Reg. č.: VZ-0108/00066001/2023
Vyřizuje: Bc. Josef Tesař

Vysvětlení zadávací dokumentace č. 2 - 13 k veřejné zakázce „III/23915 Dřínov - Drchkov“

SILNICE III/23915 - INTRAVILÁN

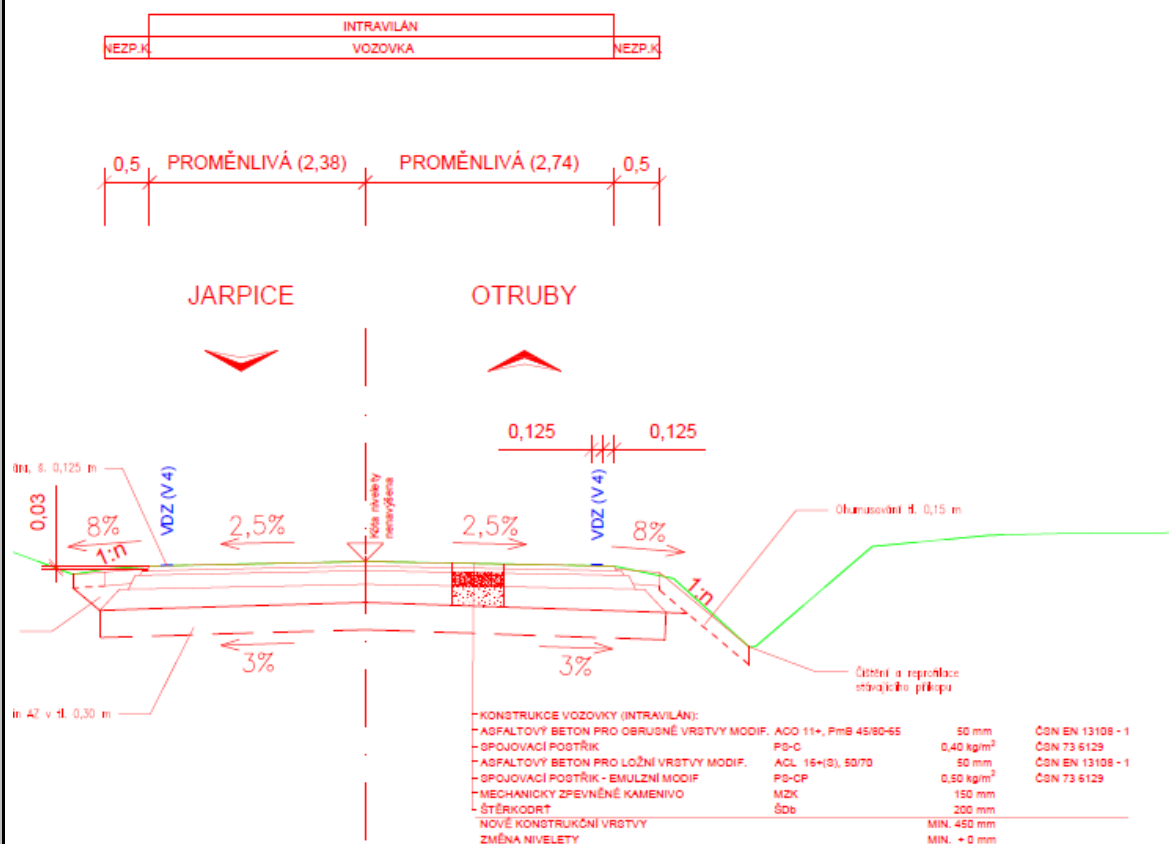
Znění žádosti o vysvětlení ZD:			
2.	Účastník našel rozpor mezi SP a PD u živičných vrstev. V SP Investor uvádí, že se jedná o modifikované asfalty, avšak ve vzorovém příčném řezu jsou převážně nemodifikované asfalty. Žádáme Zadavatele o kontrolu a sjednocení označení živičných směsí.		
	49	574B04	ASFALTOVÝ BETON PRO OBRUSNÉ VRSTVY MODIFIK ACO 11+, 11S
			provedení vyrovnávky tl 30 mm ACO 11S
	50	574B34	ASFALTOVÝ BETON PRO OBRUSNÉ VRSTVY MODIFIK ACO 11+, 11S TL. 40MM
			extravilán ACO 11+
	51	574B44	ASFALTOVÝ BETON PRO OBRUSNÉ VRSTVY MODIFIK ACO 11+, 11S TL. 50MM
			intravilán ACO 11+
	52	574D46	ASFALTOVÝ BETON PRO LOŽNÍ VRSTVY MODIFIK ACL 16+, 16S TL. 50MM
			extravilán + intravilán ACL 16+

Změna na nemodifikované asfalty, upraveno.
